レガシィのリコールについて

平成22年6月17日

平成22年6月17日、富士重工業株式会社より、国土交通省にレガシィのリコールを届け出いたしました。

改善箇所説明図

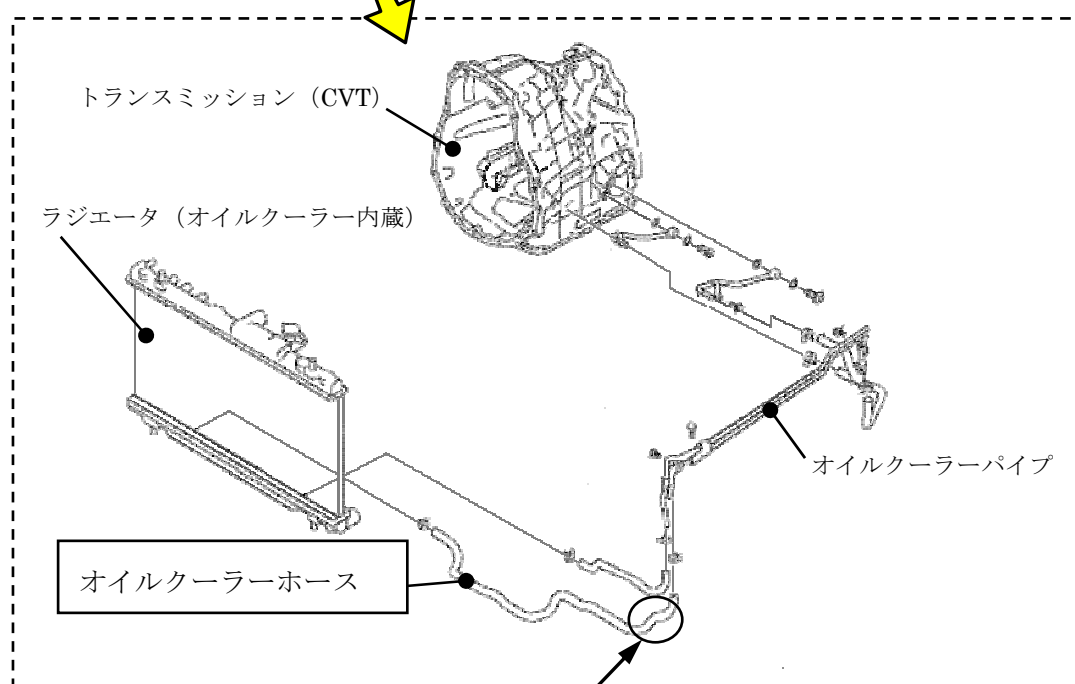
標準不適合発生箇所

無段変速機 (CVT) のオイルクーラーホースの製造過程の作業が不適切のため、ホースの内面にシワが発生するものがある。そのため、そのままの状態で使用を続けると、ホースの内圧により、シワを起点に亀裂が内面から外面に進展し、オイルが漏れ、最悪の場合走行不能になるおそれがある。

全車両、オイルクーラーホースの製造ロット番号を確認し、該当するものはオイルクーラーホースを良品に交換する。

確認、交換を実施したオイルクーラーホースの表面に白ペイントを塗布する。
